CIRCULAR N° 2

INVITACIÓN N° 5000004424
“ADQUISICIÓN DE BOMBA POZO SLOP - BOMBA RECUPERACIÓN TK. V-09”

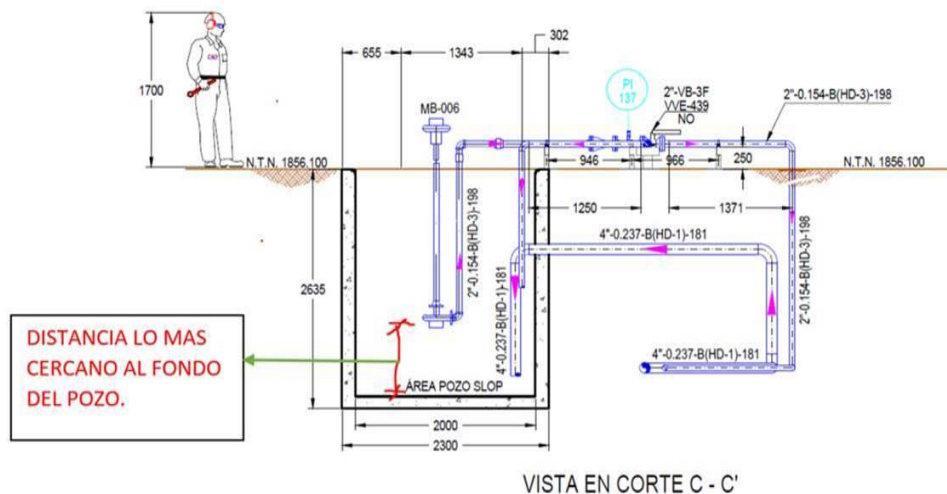
2. Compartir planos de la instalación con medidas para verificar con fabrica el NPSH que indican en las hojas de datos

R. El plano final será confeccionado una vez se defina las dimensiones de la bomba del sumidero que se ofertaran en este proceso, se adjunta un típico (no es el definitivo), con la condición que la bomba en la parte inferior debe estar lo más próximo al fondo del pozo (diferente a lo mostrado en la imagen), ya que se debe contar con el volumen mínimo de carga muerta en el pozo, el proveedor de la bomba deberá recomendar la distancia mínima entre el fondo del pozo y la succión de la bomba a fin de tener un mínimo inventario en el pozo.
